PM

UPPDRAG Klara/Sandbäcken	UPPDRAGSLEDARE Linn Arvidsson	DATUM 2017-04-28
UPPDRAGSNUMMER 1331698000	UPPRÄTTAD AV Linn Arvidsson

Klara Park - Kompletterande PM risk och buller

Figur 2. Sektioner över området. Foto: Liljewall Arkitekter

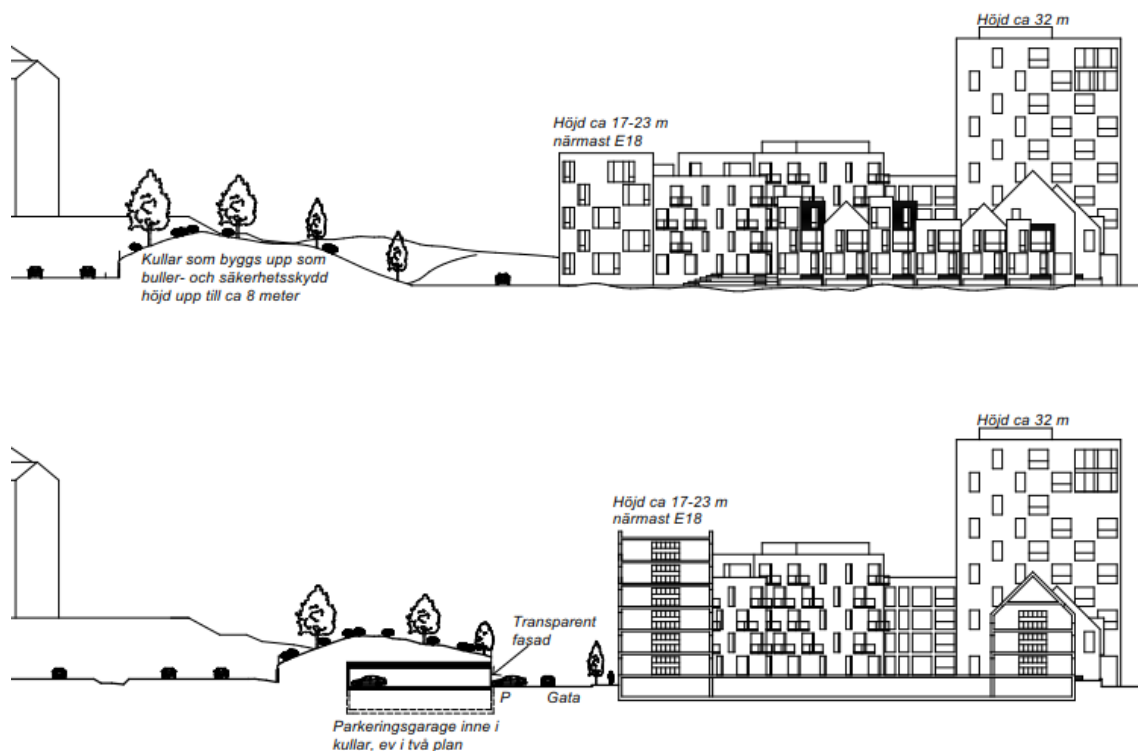
Den föreslagna utformningen med kullar mellan byggnation och E18 fungerar som vall och bedöms uppfylla kraven på erforderligt skydd mot krockvåld, olycka med farligt gods och även bullerskydd. De rekommenderas att utföras till en höjd av 6-8 m.

Kullarna bör placeras i planområdets kant så nära E18 som Trafikverkets riktlinjer tillåter om planområdet vill kunna planeras så fritt som möjligt. Någon högsta rekommenderade byggnadshöjd ur riskperspektiv finns då inte.
